Fijación de Tarifas del SCTLN LT 220 kV Felam - Tierras Nuevas y subestaciones conexas

*Regulación solicitada por la empresa
Consortio Eléctrico de Villacurí S.A.C.*

Lima, agosto 2024

Resumen Ejecutivo

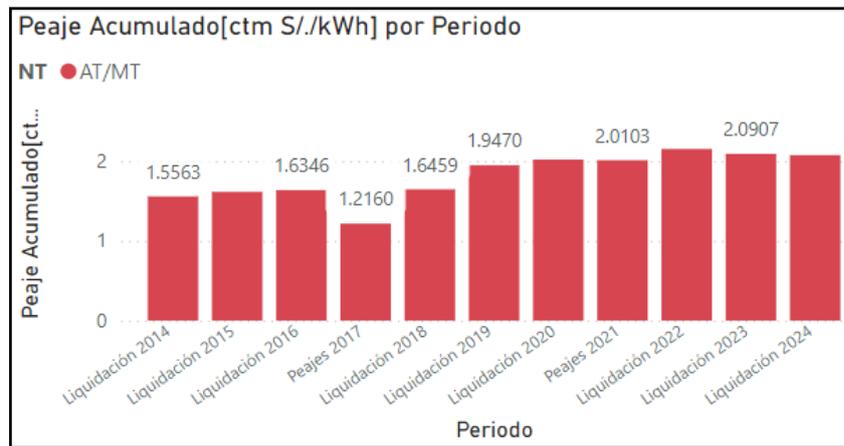
- Sustentar las razones de considerar a todos los usuarios del AD2 como “Terceros”, si en los Planes de Inversiones 2009-2013 y 2013-2017 en adelante, se aprobaron proyectos con la finalidad de alimentar las demandas del AD2.

Si bien se aprobaron proyectos con la finalidad de atender las demandas del AD2, el sistema 60 kV denominado Chiclayo Baja Densidad está conformado por instalaciones muy antiguas de reducida capacidad y que, por el crecimiento de la demanda y la existencia de demanda eléctrica no atendida o mal atendida, necesita del afianzamiento eléctrico mediante instalaciones de un nivel de tensión mayor a la de las instalaciones aprobadas en los PIT's.

Por ello, si por efecto de la operación de una nueva instalación de transmisión tipo SCTLN se obtiene una reducción en los precios de la potencia y energía en beneficio de todos los consumidores de un Área de Demanda, entonces éstos se convierten en terceros beneficiarios de dicha nueva instalación SCTLN.

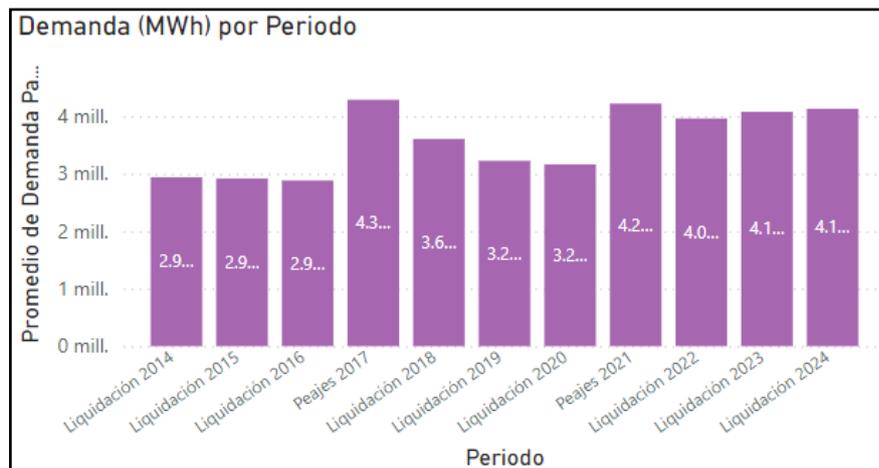
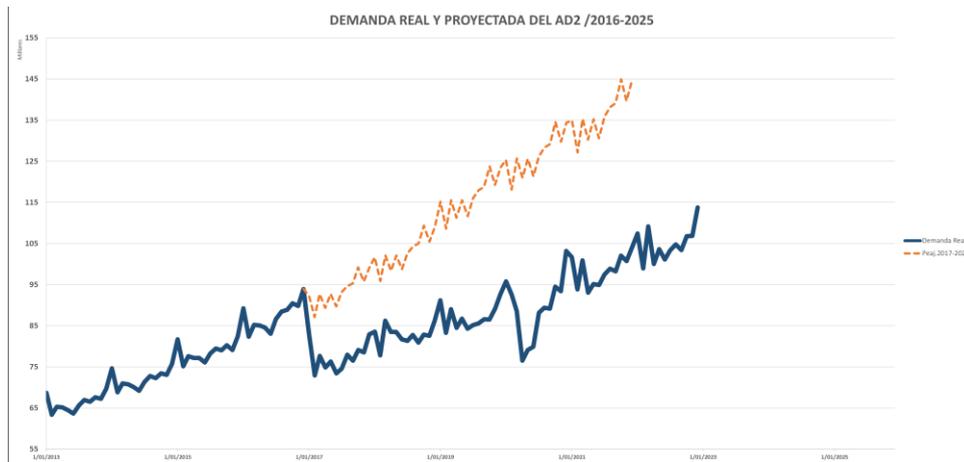
Por último, respecto al análisis de Sensibilidad que señala CVC, el cual indica que corresponde realizar el pago, desde la fijación 2017, debido a que se vio una disminución de los peajes el año 2017 (con proyecto), en relación al año 2016 (sin proyecto). Al respecto, ha revisado la evolución histórica de peajes en "MT" correspondientes al AD2, verificando que efectivamente hay una disminución en los peajes el año 2017, con respecto al año 2016, tal como se muestra en la siguiente grafica.

Sin embargo, respecto a la evolución de la demanda se verifica que la demanda de 4 años proyectada llevada a valor presente al año 2017 también aumenta considerablemente respecto al año 2016.

Al respecto, se debe tener en consideración que el año 2017, fue el año en el que entró en vigencia la Fijación de peajes y compensaciones 2017-2021, en esta fijación corresponde actualizar los CMA de las instalaciones, así como proyectar demanda para el periodo 2017-2021. Dado que, el cálculo del peaje se determina en función a la siguiente formulación:

Al respecto, se verifica que la disminución de los peajes se debió a que la proyección de la demanda se realizó de una manera optimista, en los distintos sistemas eléctricos que pertenecen al AD2; sin embargo, esta demanda fue sincerada con la información real en los procesos de regulatorios de liquidaciones siguientes, tal como se muestra la siguiente grafica, esto trajo como consecuencia que los peajes vuelvan a incrementarse.

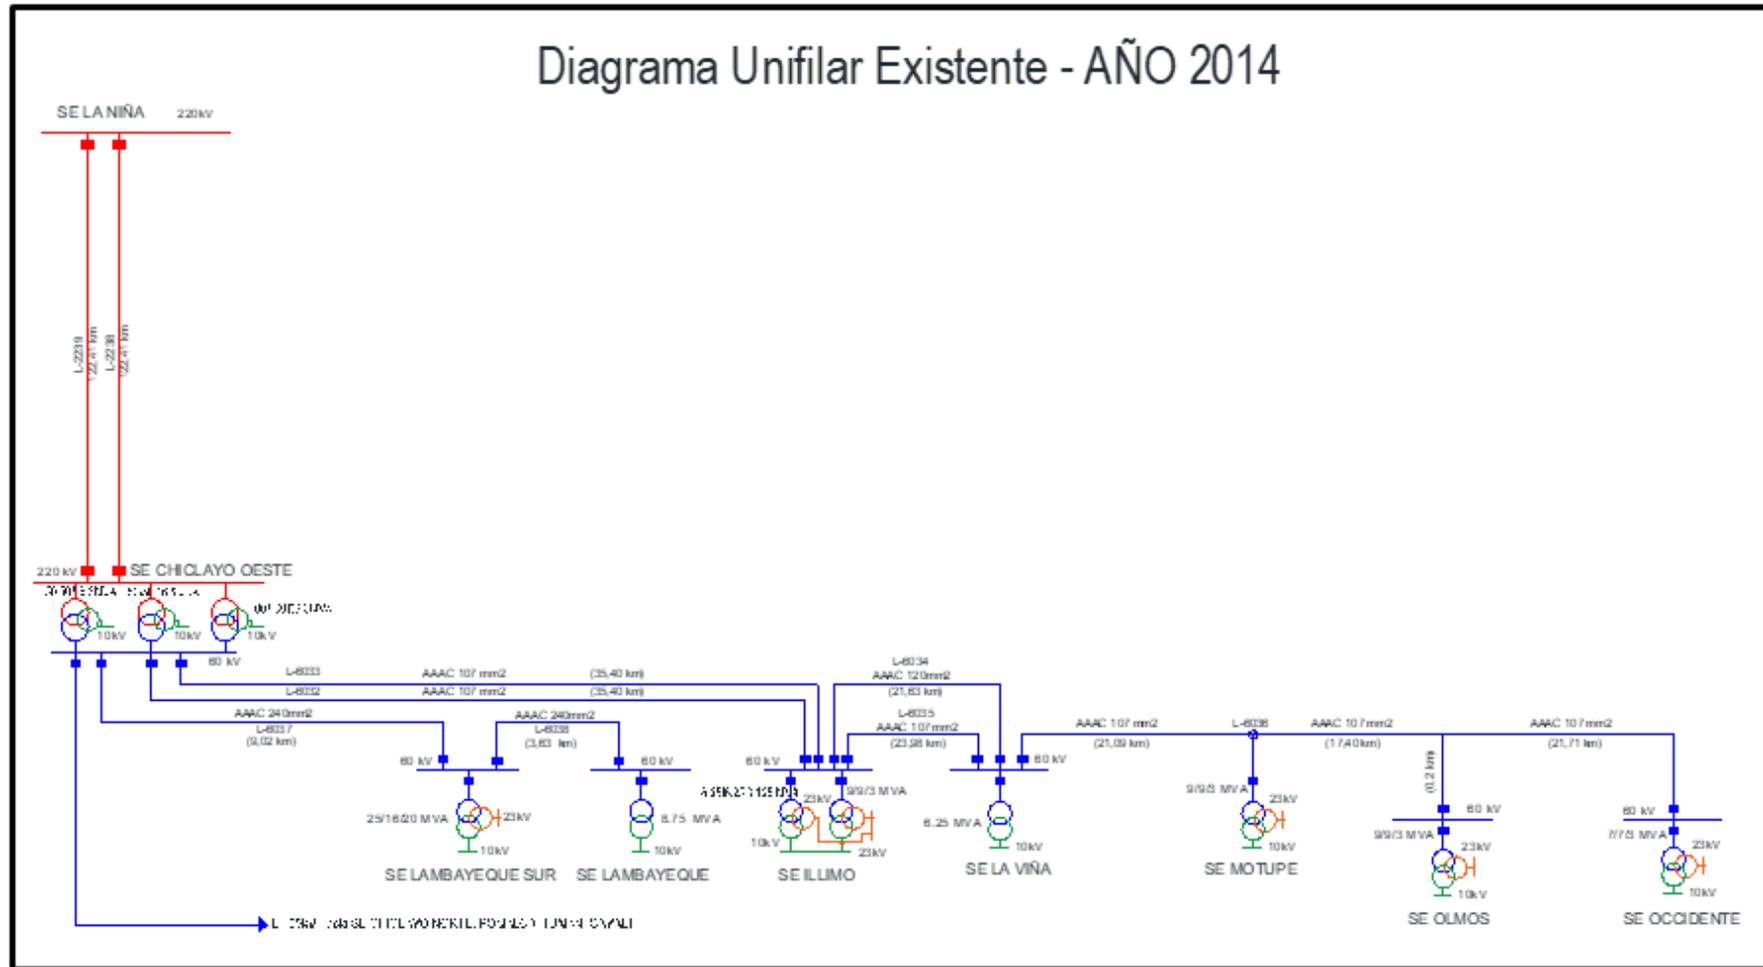
Respecto al criterio de CVC de considerar una fijación de peajes para el periodo 2025-2029, se debe indicar que la Fijación de Peajes y Compensaciones para el periodo 2025-2029 recién comienza en octubre del presente año; según se indica en el Anexo A.2.2 del Procedimiento de Fijación de Precios Regulados. Por lo tanto, actualmente, corresponde realizar esta fijación para el periodo 2021-2025.

En consecuencia, debido a que se está considerando el periodo de fijación 2021-2025, también corresponde considerar la demanda del periodo 2021-2025, la cual esta actualizada hasta el último proceso de Liquidación Anual de los SST y SCT.
